## 福島第二原子力発電所 2号機の耐震安全性評価結果 中間報告書（改訂版）の一部訂正について

### 1. 概要

図1 解析モデルのイメージ図

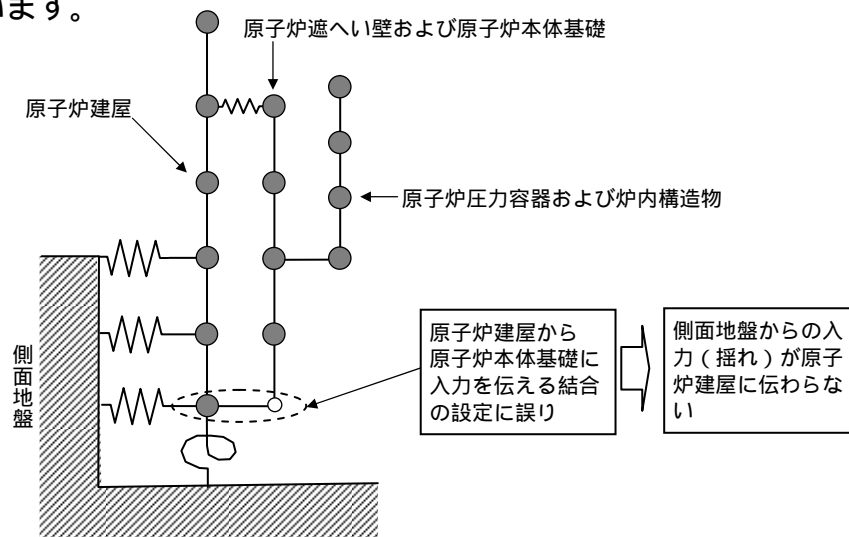
その後、耐震安全性評価を進めていく過程で解析結果の検証作業を進めていたところ、既報告の解析モデルの一部に誤りが発見されました。

解析を実施した当時、解析の妥当性の確認方法が明確になっていなかったが、中間報告書提出からこれまでの間に、解析結果の妥当性に関する検証方法の見直しを行っており、本件は見直し後の妥当性検証によって解析モデルの一部に誤りがあることが発見されたものであり、現在は同様の誤りを防ぐことができる仕組みになっています。

- ・見直された解析結果の妥当性に関する検証方法による確認を、確実に実施していきます。
- ・解析モデルに本件と同様の誤りがある場合、計算が停止し、計算が行われないうちに計算機プログラムを修正します。
